改善箇所説明図

基準不適合発生箇所

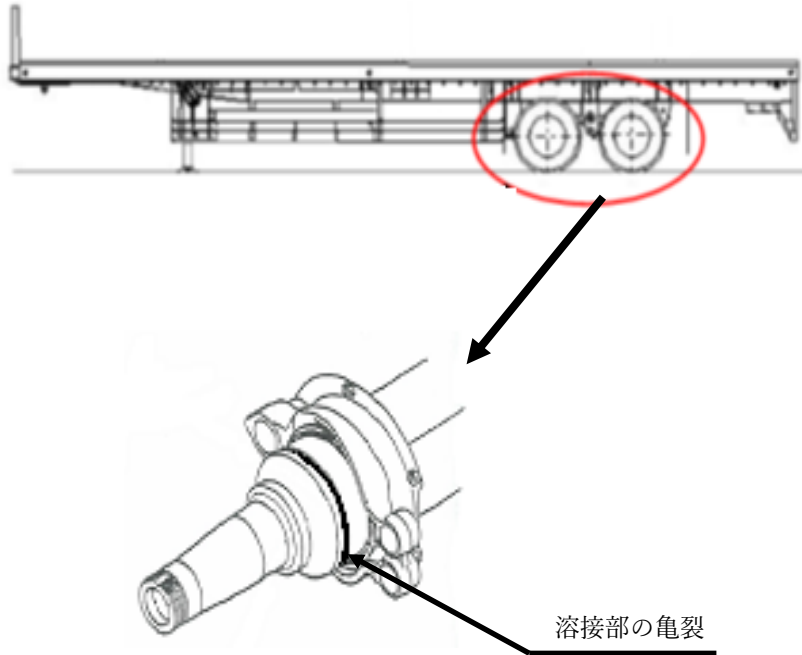
トレーラの車軸において、車軸を製作する自動溶接機の施工管理が不十分なため、一部の車両で溶接の溶け込み不足がある。そのため、当該車軸に亀裂が発生する場合があります、そのままの状態で行くと、亀裂が進行し、最悪の場合、車軸が折損するおそれがある。

全車両、当該車軸の溶接溶け込み状態を点検する。
点検により溶接の溶け込みが不十分なものは、新品と交換する。
